**AVIS RELATIF À LA PROTECTION
CONTRE LES EVENTUELS EFFETS NOCIFS ET NUISANCES
PROVOQUÉS PAR LES RAYONNEMENTS NON IONISANTS
GÉNÉRÉS PAR DES ANTENNES ÉMETTRICES STATIONNAIRES
Commune : SAINT-GEORGES-SUR-MEUSE - Exploitant : TELENET
GROUP
Référence exploitant : LG2484P**

Rapport n° 3321 / 2024

Adresse	Rue Joseph Wauters, 3 4470 SAINT-GEORGES-SUR-MEUSE (Saint-Georges-sur-Meuse)
Coordonnées Lambert belge 72	219958E 141241N
Type d'implantation	Pylône
Exploitant	TELENET GROUP
Réf. du site de l'exploitant	LG2484P

Figure 1 : Vue en plan des lieux de séjour et des points de contrôle

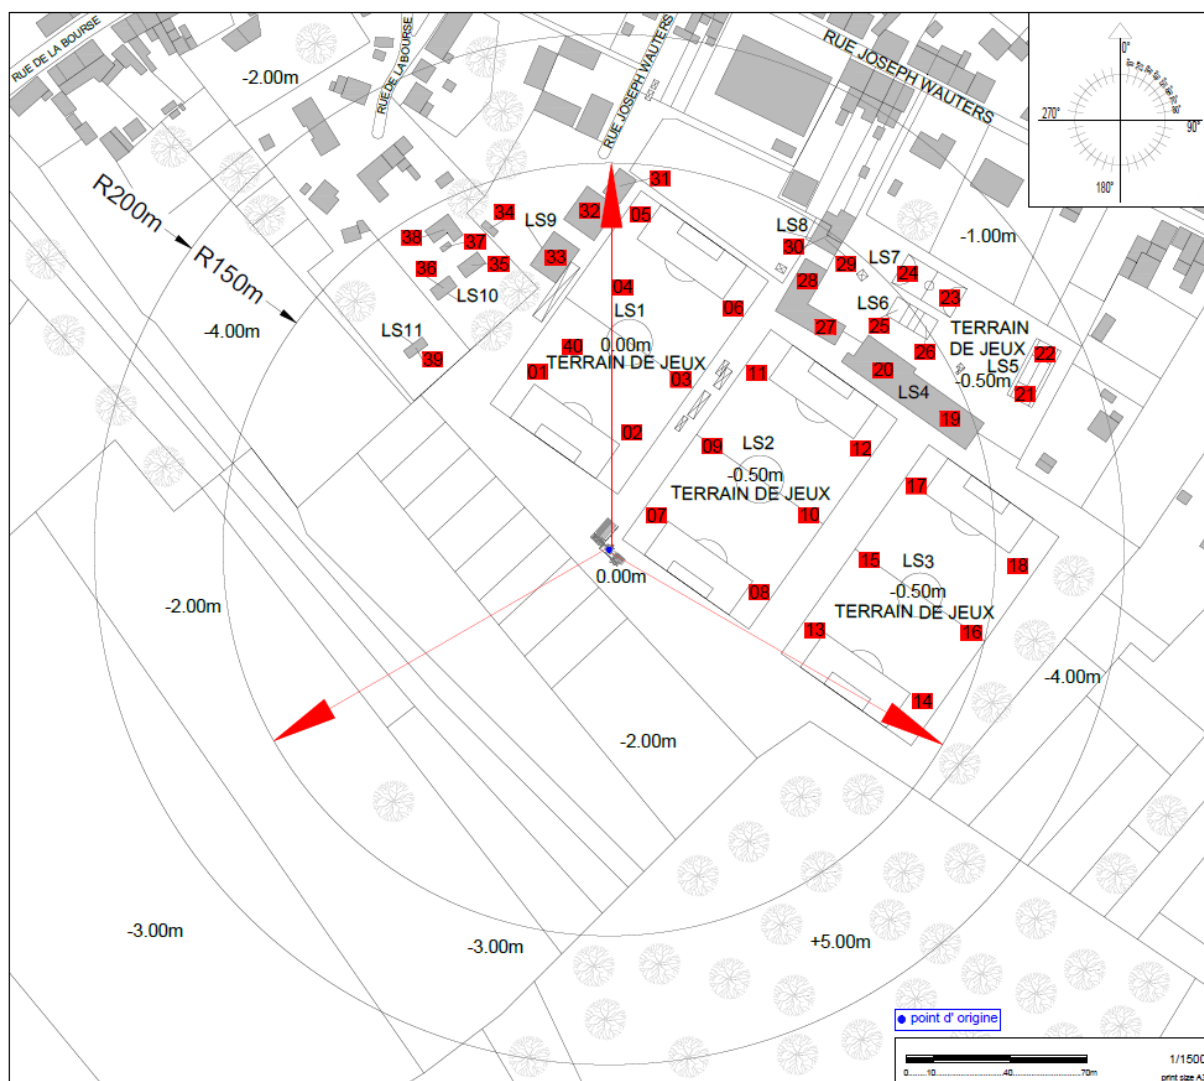
- le numéro du point de contrôle repris sur un des plans de la figure 1;
- le numéro du LS dans lequel se trouve le point de contrôle de la 1^{ère} colonne ;
- l'atténuation d'obstacle prise en compte pour le calcul de l'indice d'exposition dans le LS ;
- le résultat du calcul de l'indice d'exposition.

N° point de contrôle	LS	Atténuation (dB)	Indice d'exposition relatif à la limite par installation IE_i
40	LS1	0,0	0,855
13	LS3	0,0	0,778
1	LS1	0,0	0,690
3	LS1	0,0	0,665
4	LS1	0,0	0,555
10	LS2	0,0	0,416
15	LS3	0,0	0,413
6	LS1	0,0	0,411
11	LS2	0,0	0,405
5	LS1	0,0	0,339
14	LS3	0,0	0,324
8	LS2	0,0	0,303
16	LS3	0,0	0,259
33	LS9	3,0	0,223
12	LS2	0,0	0,221
17	LS3	0,0	0,196
32	LS9	3,0	0,170
18	LS3	0,0	0,167
31	LS9	3,0	0,148
35	LS10	3,0	0,146
34	LS9	3,0	0,140
2	LS1	0,0	0,132
36	LS10	3,0	0,132
39	LS11	3,0	0,125
25	LS6	0,0	0,123
37	LS10	3,0	0,118
24	LS7	0,0	0,112
38	LS10	3,0	0,111
28	LS8	3,0	0,108
26	LS6	0,0	0,107
7	LS2	0,0	0,103
27	LS8	3,0	0,101
23	LS7	0,0	0,089
29	LS8	3,0	0,088
30	LS8	3,0	0,085

En ce qui concerne les antennes de l'installation mentionnées dans le tableau 1, la distance maximale à laquelle la limite pourrait être atteinte, à l'extérieur, est égale à 91,2 m. S'il n'y a pas de LS à une distance inférieure, les antennes respectent forcément la limite d'immission.

Dans le cas des LS situés à l'intérieur des bâtiments, une atténuation d'obstacle est prise en compte et il en résulte que la distance maximale à laquelle la limite pourrait être atteinte se réduit à 64,6 m.

Figure 2 : Vue en plan des installations d'antennes dans un rayon de 300 mètres autour de l'installation faisant l'objet de la demande d'avis

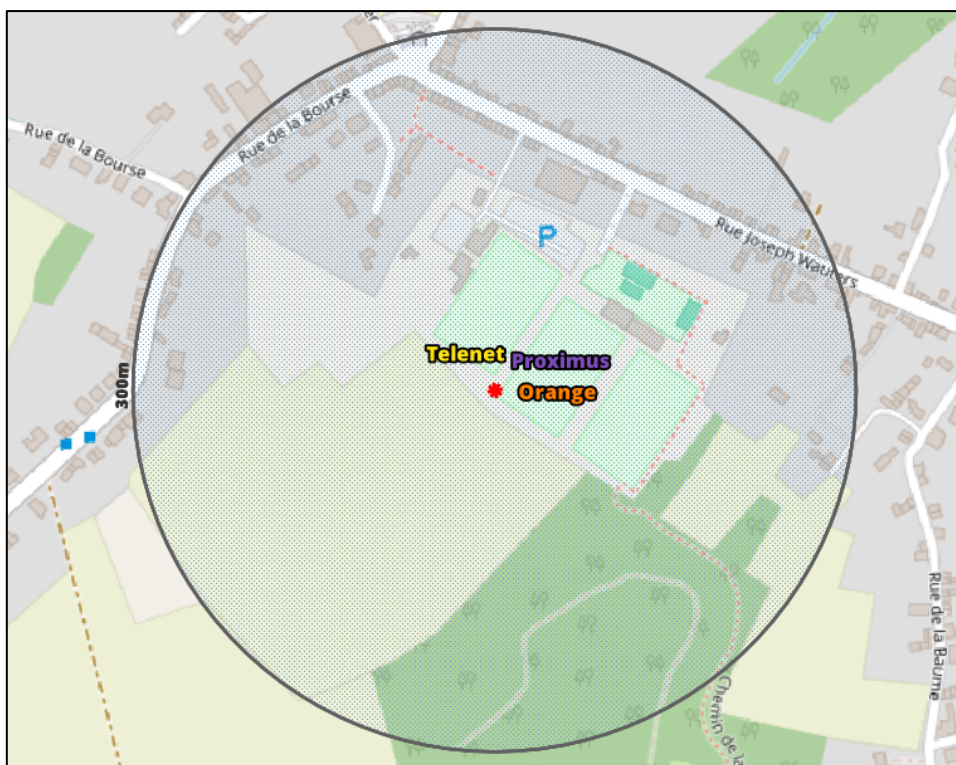
Le plan en projection verticale de la figure 2 indique la localisation des installations d'antennes émettrices stationnaires visées par le décret et situées dans un rayon de 300 mètres autour de l'installation référencée dans le paragraphe 2 et localisée au centre du cercle. Les données de localisation de ces antennes et les avis correspondant sont accessibles via le cadastre en ligne des antennes émettrices stationnaires⁸. Les installations prises en compte dans l'évaluation du respect de la limite cumulative sont les installations d'antennes émettrices déclarées en service par l'exploitant à la date du présent avis, à l'exception de l'installation référencée dans le paragraphe 2 et éventuellement d'autres installations ayant fait l'objet d'une demande d'avis à la même date et qui sont situées à l'intérieur de la zone de 300 mètres de rayon.

- a) il y a au plus 4 installations d'antennes émettrices stationnaires présentes dans la zone d'évaluation de 300 mètres de rayon représentée dans la figure 2, y inclus l'installation référencée dans le paragraphe 2 : la limite cumulative définie à l'article 4, §2 du décret est nécessairement respectée dans les lieux de séjour à l'intérieur de la zone d'évaluation de 300 mètres de rayon ;

- b) il y a exactement 5 installations d'antennes émettrices stationnaires présentes dans la zone d'évaluation de 300 mètres de rayon représentée dans la figure 2, y inclus l'installation référencée dans le paragraphe 2 et il existe, pour 3 ou 4 de ces installations, un avis attestant le respect de la limite abrogée de 3 V/m : la limite cumulative définie à l'article 4, §2 du décret est nécessairement respectée dans les lieux de séjour à l'intérieur de la zone d'évaluation de 300 mètres de rayon ;

- c) dans tous les autres cas, il a été vérifié que la limite cumulative définie à l'article 4, §2 du décret n'est pas dépassée dans les lieux de séjour sur base du nombre d'installations localisées dans la zone d'évaluation de 300 mètres de rayon représentée dans la figure 2, de leur localisation ainsi que des données inscrites dans la figure 1 et au paragraphe 4 du présent avis et dans les avis attestant le respect de la limite par installation ou de la limite abrogée de 3 V/m relatifs aux autres installations reprises dans la figure 2.

Compte tenu des considérations ci-dessus, il apparaît que l'intensité du rayonnement électromagnétique généré, dans les lieux de séjour situés dans un rayon de 300 mètres autour de l'installation référencée dans le paragraphe 2, par l'ensemble des antennes émettrices stationnaires de l'ensemble des exploitants du même site d'antennes émettrices stationnaires respecte la limite fixée à l'article 4, § 2 du décret.
